DODATEK č. 2

Kulturní dům v obci Heřmanov - Fojtovice

NÁVRH ZMĚNY		číslo: 02/2025	
Zhotovitel:	Aulický invest s.r.o., Moskevská 12, 470 01 Česká Lípa.; IČ: 25008382		
Komu:	Obec Heřmanov, Heřmanov 13, 405 02 Děčín; IČ: 00261327	Datum: 22.08.2025	
Název akce: Kulturní dům v obci Heřmanov - Fojtovice			
Způsob odeslání/ předání/datum:	poštou	e-mailem- X	Faxem: osobně
Odkazy	na specifikaci:		
	na výkresy:		
	na rozpočtové podklady:		
	na jinou část smlouvy:		
Popis a zdůvodnění změny: <u>ZMĚNA 1 - změna dřevěného vnitřního schodiště na zděné z YTONG (§ 222 odst. 5 ZZVZ)</u> STAVEBNÍ OBJEKT 01 – STAVEBNÍ ČÁST – 1.NP 1) Odd. 1 rozpočtu – Zemní práce Bude nutné provést výkopové práce pro základy pod nové zděné schodiště 2) Odd. 2 rozpočtu - Základy Základy pod zdivo YTONG nesoucí schodišťové stupně 3) Odd. 31 rozpočtu – Zdi pozemních staveb Bude provedena vyzdívka nesoucí schodišťové stupně 4) odd. 43 rozpočtu – Schodiště Schodišťové stupně budou provedeny jako prefabrikované z pórobetonu z důvodu vyšší trvanlivosti 5) Odd. 998 rozpočtu – Přesun hmot. Související přesun hmot z nově realizovaných konstrukcí. 6) Odd. 766 rozpočtu – Konstrukce truhlářské Nebude provedeno dřevěné schodiště

ZMĚNA 8 – změna umístění a rozsahu elektroměrového rozvaděče RE (§ 222 odst. 5 ZZVZ)

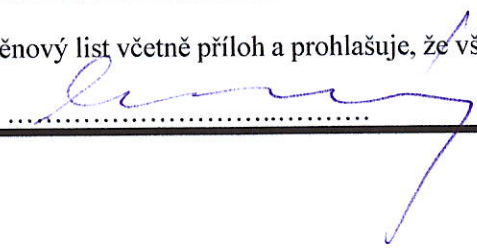
Původní rozvaděč RE nebude proveden, v současné době již nevyhovuje.

Nebude provedena plastová rozvodnice nástavby k původnímu rozvaděči RE.

Bude proveden nový elektroměrový rozvaděč RE v celoplechovém provedení, který bude přemístěn ze vstupní chodby na fasádu.
